NOTA DE ESCLARECIMENTO Nº 01

EMPRESA: SAFELOCK

Pregão Eletrônico Nº 20240125/CAGECE – REGISTRO DE PREÇO PARA AQUISIÇÃO DE LACRES PADRÃO CAGECE

ANEXO D - DESENHO LACRE PADRÃO CAGECE / INMETRO – EA017

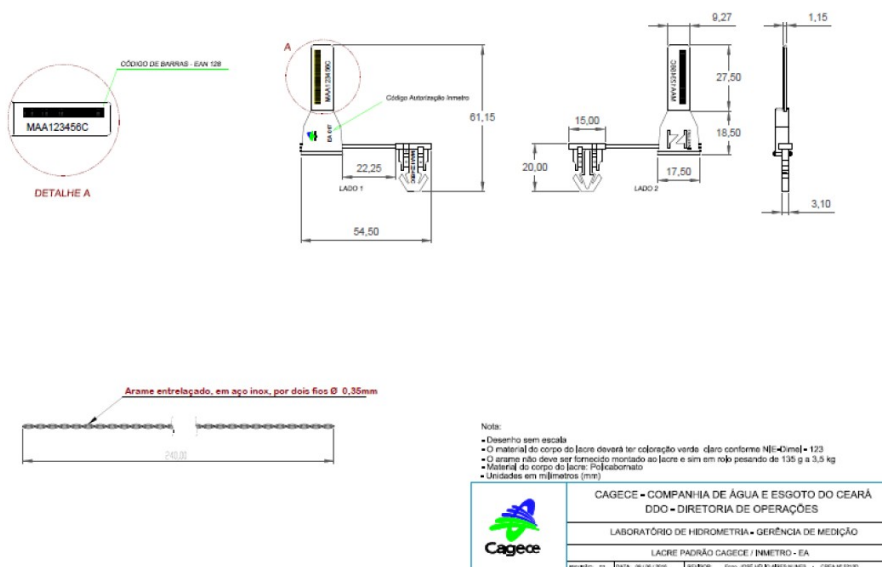
PERGUNTA 01: No termo de referência a descrição menciona: “DEVE SER FORNECIDO COM A LOGOMARCA CAGECE E IDENTIFICAÇÃO EA017 EM UMA DAS FACES, E NA OUTRA FACE A LOGOMARCA DO INMETRO; DISPOSITIVO DE TRAVAMENTO OU TRAVA: É A PARTE DESTINADA AO FECHAMENTO DO SELO OU LACRE E/OU FIXAÇÃO DO FIO OU CORDOALHA DE SELAGEM OU LACRAÇÃO. PEÇA EM FORMA DE MACHO E FÊMEA”

Há possibilidade da impressão dos lacres serem feitas em apenas 1 dos lados? Poderiam nos enviar uma foto do lacre?

Entendimento incorreto. O lacre deve atender as exigências do Anexo D do Termo de Referência, ou seja, deve possuir em uma das faces a logomarca Cagece e identificação EA017 e na outra face a marca do INMETRO.
